**Questions et commentaires
pour le projet de parc éolien Le Plateau
sur le territoire non organisé de Ruisseau-Ferguson
par le Centre d'énergie éolienne Le Plateau SRI**

Dossier 3211-12-116

Le 29 janvier 2009

ANNEXE 1 : FORÊT D'EXPÉRIMENTATION

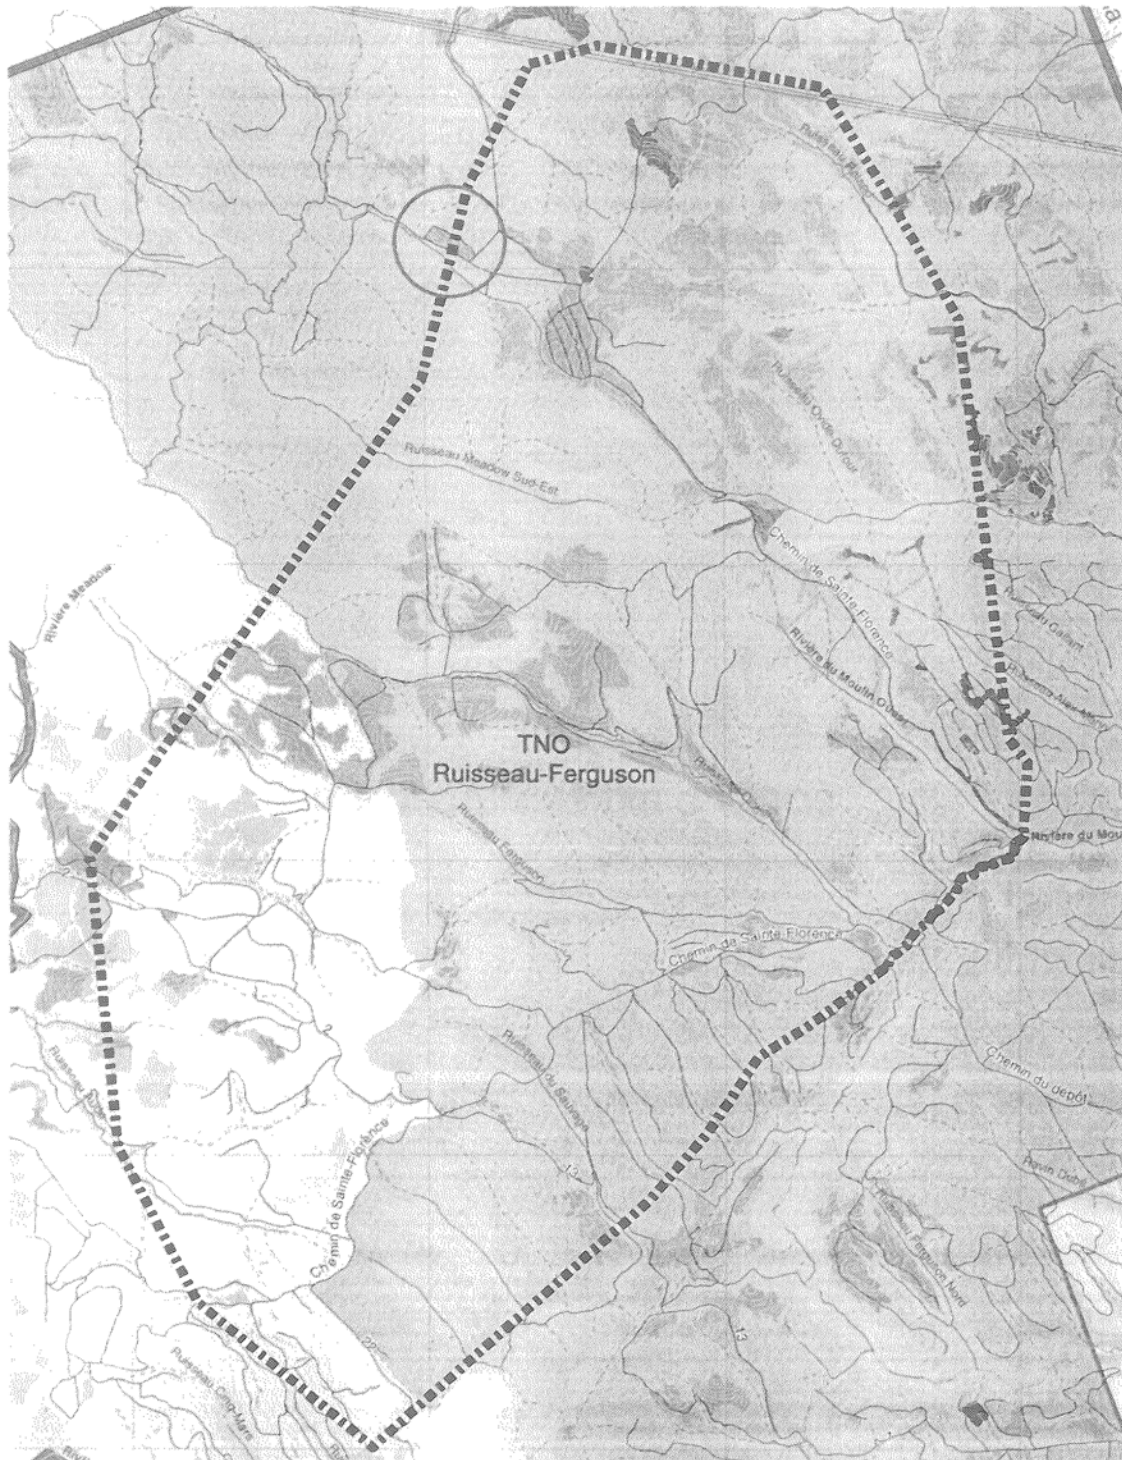
QC-3 Comme mentionné dans l'étude, il n'y a pas de refuge biologique, d'écosystème forestier exceptionnel ni d'érablière en exploitation sur le territoire désigné. Il y aurait cependant une forêt d'expérimentation (voir figure jointe en annexe) à sa périphérie. Il n'y a pas d'installation éolienne de prévue dans le secteur, mais cette forêt serait à considérer.
